Aanvraagnummer	3795093
Aanvraagnaam	Wijziging Huize Boschoord
Uw referentiecode	1016

Projectomschrijving	Kleine wijziging van monument (lantaarn op dak).
Opmerking	Betreft kleine wijziging huize Boschoord

Datum: 11 juli 2018
Referentie: 1016 GB/SMu
Betreft: lantaarn op het Buitenverblijf Huize Boschoord Huisterheid 1, 8521 NC St. Nicolaasga.

Datum - 1 OKT. 2018
Betreft Advies Omgevingsvergunning monumenten (art. 2.1, lid 1,
onder f, en 2.26, lid 3, Wabo en art. 6.4, lid 1, onder a, Bor)

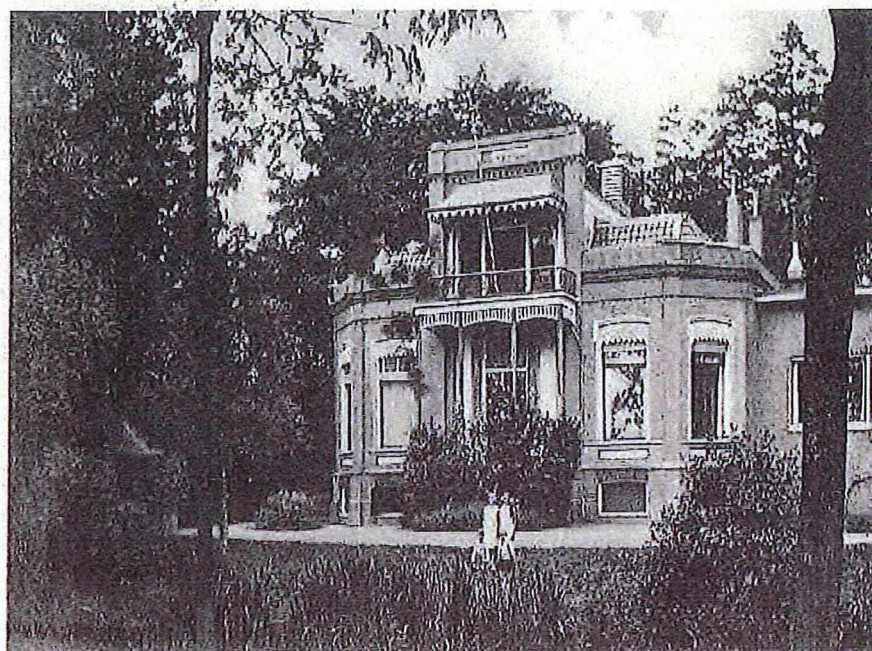
Bij de restauratie van 1972 is op het dak van Boschoord een lantaarntje aangebracht, een geschenk van de toen werkzame aannemer Schakel. Het lantaarntje werd geplaatst boven de aanwezige lichtschepping/daklicht van de hal. In dit lantaarntje is de klok die al vanaf 1910 bij het pand aanwezig was opgenomen (oorspronkelijk behorend bij Fries-ma state, gesloopt in 1881). Deze klok zal in eerste instantie in een eenvoudige klokkenstoel (zie foto Oranjestein) opgehangen zijn. Bij de restauratie casco buitenkant, uitgevoerd in 2010, onder begeleiding van de Monumentenwacht, is de lantaarn afgenomen. Dit was nodig voor herstel daklicht. Maar ook was de kwaliteit van de lantaarn zodanig dat je eigenlijk niet over restauratie maar vervangen c.q. vernieuwen van het lantaarntje zou moeten spreken.

Omdat het lantaarntje niet een oorspronkelijk element is, geen historisch materiaal bevat en dus geen bouwhistorische waarde heeft, de technische staat door gebruik van nieuwe materialen erg slecht was, de plaatsing boven het daklicht veel lekkage tot gevolg heeft gehad, is besloten om het lantaarntje niet weer aan te brengen.

Het lantaarntje is een wezensvreemd element aan het oorspronkelijke monument. Er is daarom verondersteld dat het verwijderen vergunning vrij was. Ook omdat het lantaarntje geen enkel doel dient en ook niet past in de architectuur van destijds. De klok heeft een nieuwe bestemming op Epema State gekregen. Eventueel kan de klok weer in een eenvoudig klokkenstoeltje op het dak teruggeplaatst worden.
